OGGETTO: Autorizzazione Integrata Ambientale centrale Edison di Piombino (LI) decreto DVA-DEC-2010-0000500 del 06/08/2010 – Richiesta di modifica non sostanziale relativa agli scarichi idrici ID 19 - 722.

**RELAZIONE TECNICA
SCARICO “AI” CENTRALE
TERMOELETTRICA EDISON DI
PIOMBINO**

Criticità parametro boro

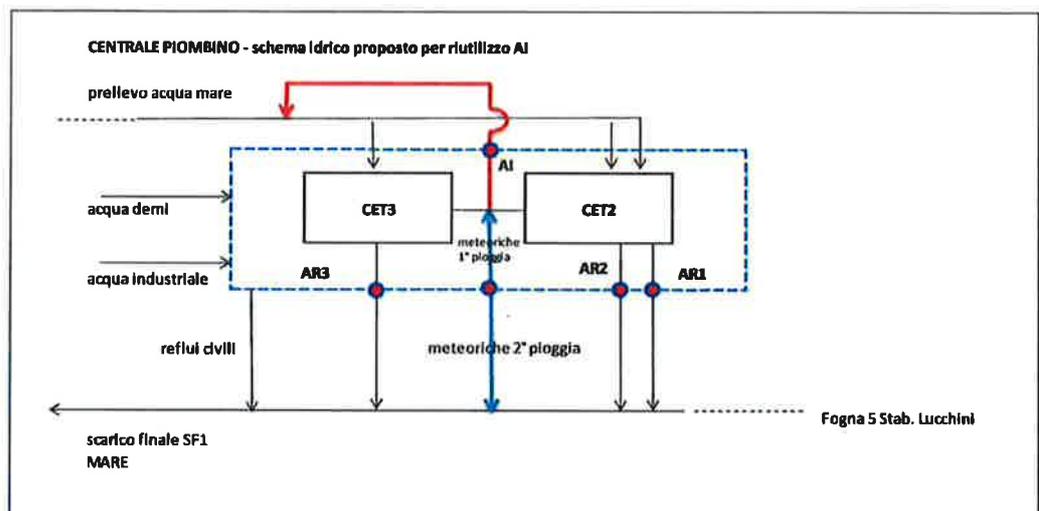
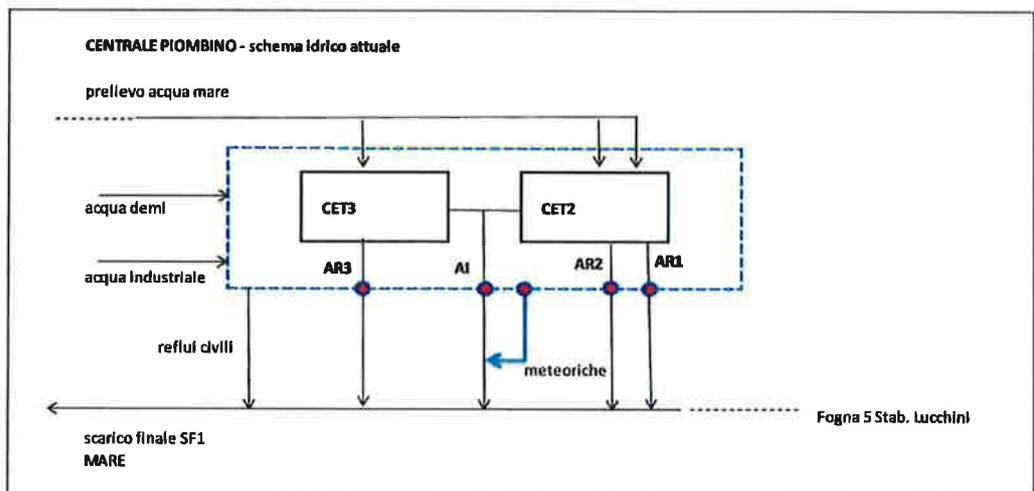
Accogliendo le indicazioni del MATTM in riscontro alla richiesta di modifica presentata da Edison, è stata valutata la fattibilità del riutilizzo con conseguente risparmio di risorsa idrica che qui di seguito si rappresenta schematicamente (situazione attuale / situazione futura):

Adottando tale riutilizzo per i circuiti di raffreddamento dei condensatori di CET2 e CET3 si risparmierà un quantitativo di acqua mare prelevata pari alla portata AI.

Per eseguire il riutilizzo di cui sopra sarà necessario la posa di una nuova tubazione che colleghi la mandata delle pompe attuali di rilancio delle acque reflue industriali AI al collettore di arrivo in CET2 dell'acqua mare. Contestualmente la tubazione esistente verrà interrotta ed isolata.

Le acque meteoriche di prima pioggia verranno anch'esse recuperate. Le acque meteoriche di seconda pioggia manterranno invece lo scarico in fogna 5 come in essere.

Pertanto, al fine di garantire il monitoraggio, Edison manterrà per il punto di campionamento AI il monitoraggio dei parametri misurati attualmente in continuo (pH, temperatura, portata, ammonio) e la verifica mensile con campionamento manuale ed analisi di laboratorio dei parametri definiti sostanze pericolose ai sensi della tab. 5 all.5 D. Lgs. 152/06.
